## Installation électriques à basse tension et à très basse tension (Livre 1 AR 8/9/2019) - Direction générale de l'énergie

📍 Lieu du contrôle: AVENUE DECROLY 23 7110 LA LOUVIÈRE Belgique

📄 Type de contrôle: Visite périodique (Livre 1 6.5)

**CONCLUSION : NON CONFORME**

Tableau 1

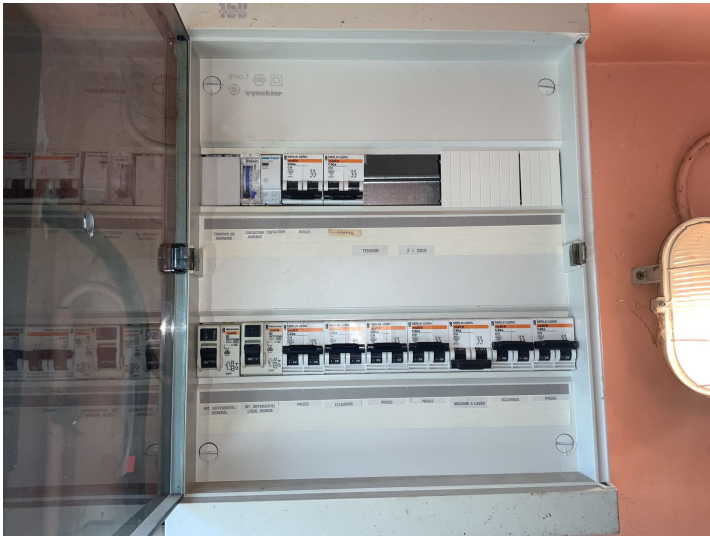
Catégorie	Libellé	Paragraphe
<b>B. Prise de terre</b>		
	Réaliser une prise de terre conforme aux prescriptions.	L1 : 4.2.3.; 5.4.2.; 5.4.3.
<b>E. Schémas</b>		
	Prévoir le(s) schéma(s) unifilaire(s) de l'installation.	L1: 3.1.2.; 9.1.1; 9.1.2
	Prévoir le(s) schéma(s) de position de l'installation.	L1: 9.1.2.
<b>F. Tableau électrique</b>		
	La tension nominale doit être affichée de manière apparente en un endroit judicieusement choisi.	
	L'accessibilité du tableau est à améliorer.	L1: 5.3.5.1.; L3: 5.3.5.1.
	Obturer les ouvertures non utilisées du tableau ou coffret.	L1: 4.2.2.3.; 5.1.4.; 5.3.5.1.
	Réaliser ou compléter le repérage des circuits/départs et/ou appareillage, bornes de raccordements, etc.	L1: 2.8.1.; 3.1.3.; 5.3.6.1.; 5.3.6.2.; L3: 2.8.1.2.; 3.1.3.; 5.3.6.1.
<b>G. Conducteur de protection</b>		
	Assurer la continuité de la mise à la terre du (des) conducteur(s) de protection.	L1: 5.4.3.5.; L3: 5.4.3.5.

<b>I. Appareillage</b>		
	Interrupteur, prise de courant ou boîte de dérivation à reconditionner et/ou refixer.	
	Le tableau de répartition et de manœuvre ne peut pas être ouvert sans endommager possiblement l'environnement (plâtre, papier peint,...). Le câblage interne ne peut pas être vérifié. (Livre 1, Sous-section 5.3.5.1.
